Lausunto Oulunkylän Käskynhaltijantien ympäristöä koskevasta asemakaavaehdotuksesta

KÄSKYNHALTIJANTIEN YMPÄRISTÖN ASEMAKAAVAEHDOTUS (NRO 12445)

Asemakaava, Helsinki, Oulunkylä, Käskynhaltijantie, nro 12445

LAUSUNTO KÄSKYNHALTIJANTIEN YMPÄRISTÖN ASEMAKAAVAEHDOTUKSESTA NRO 12445

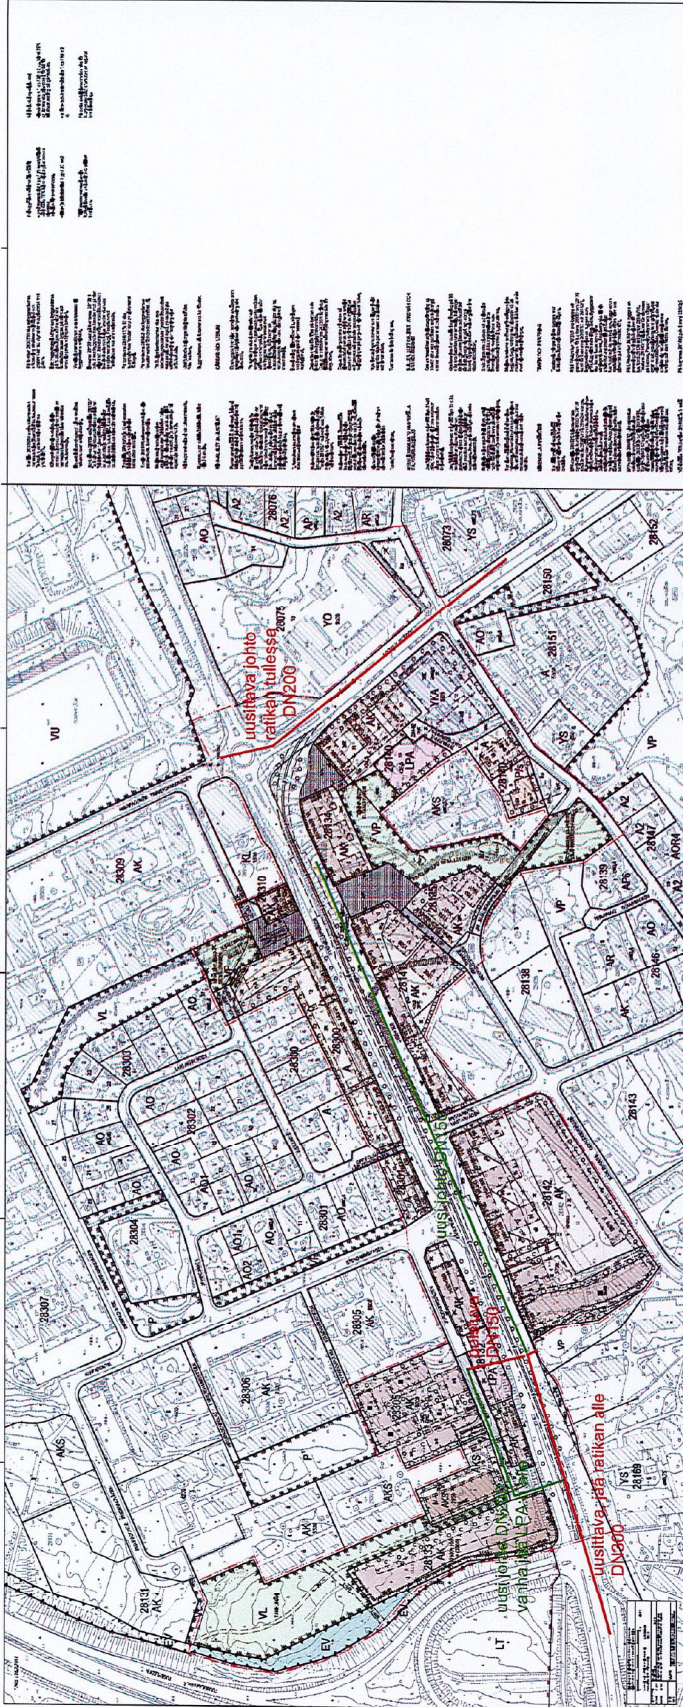
Oheisessa liitteessä on asemakaavapohjalle piirretty kaukolämpöverkon muutokset.

1200
 Uusittava jono ratikan tullessa D1200

1200
 Uusittava ratikan alle D1200

Sijainti	Putkiväli:	2790001 Patolan lähtö - Pirkkola	Paalu:	52.92 - 41m
Yhteystiedot	Lausunto:	Mikko Kaarlampi mikko.kaarlampi@gasum.com		020 44 78848

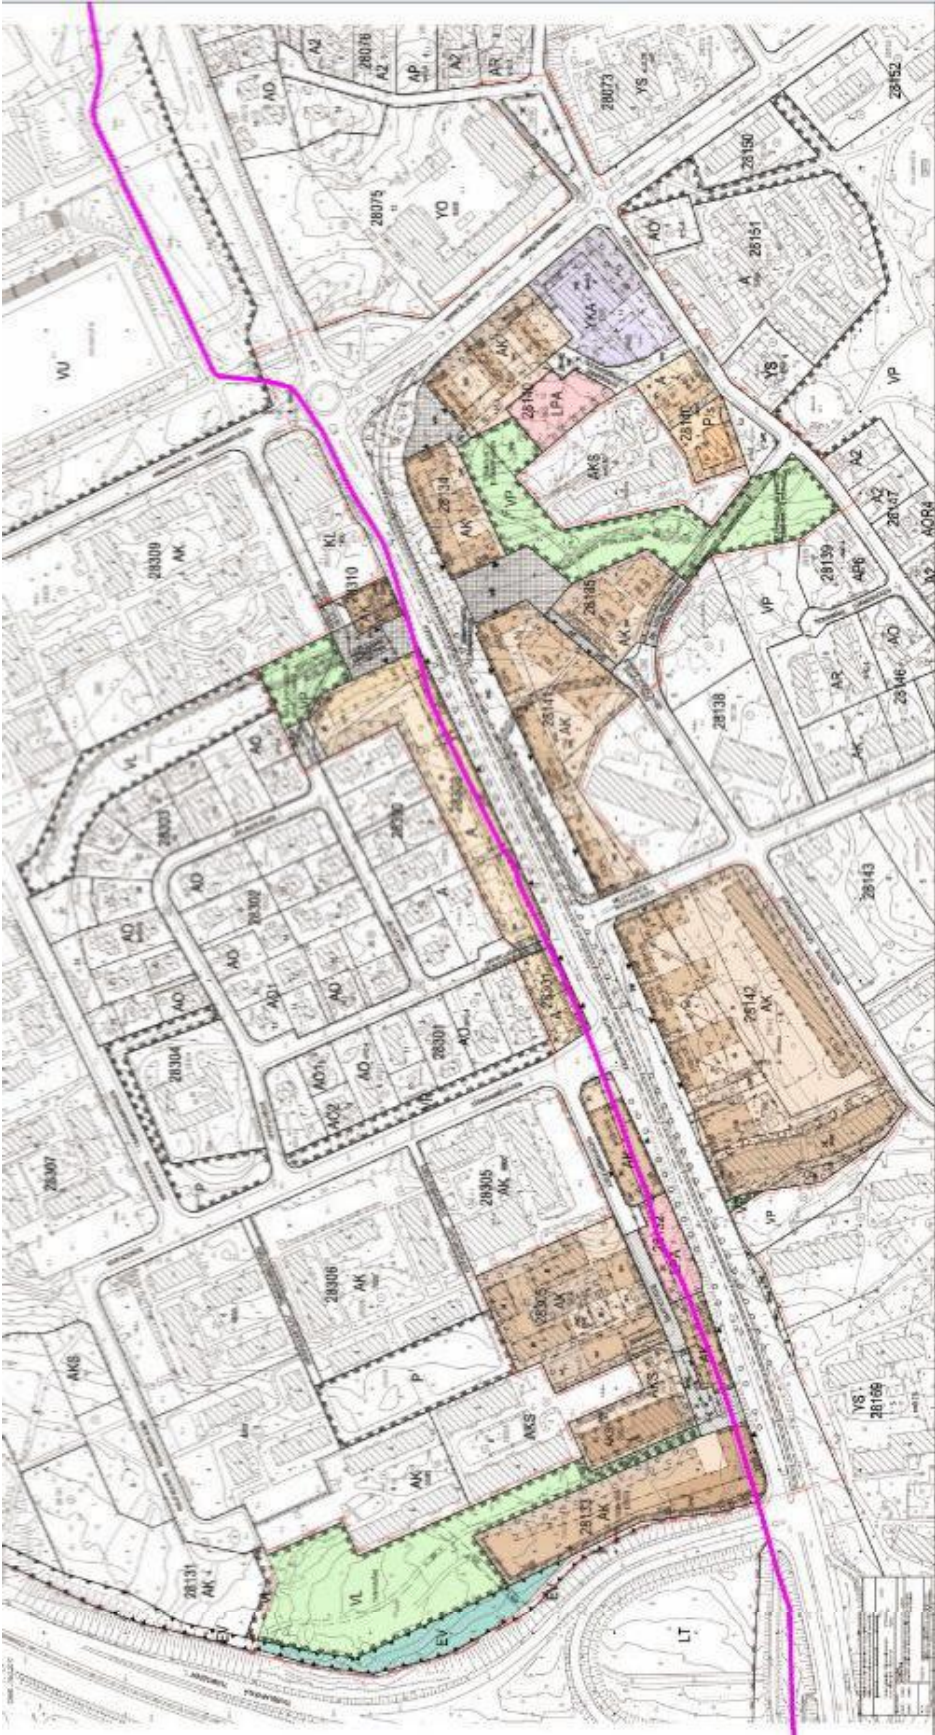
Maakaasun siirtoputki siirretään kaava-alueella pois Käskynhaltijantien varresta. Putkisiirrosta on tehty vuonna 2016 perussuunnittelu Helsingin kaupungin ja Gasum Oy:n yhteistyönä. Perussuunnittelun loppuraportti on luovutettu Helsingin kaupungille 20.1.2017.
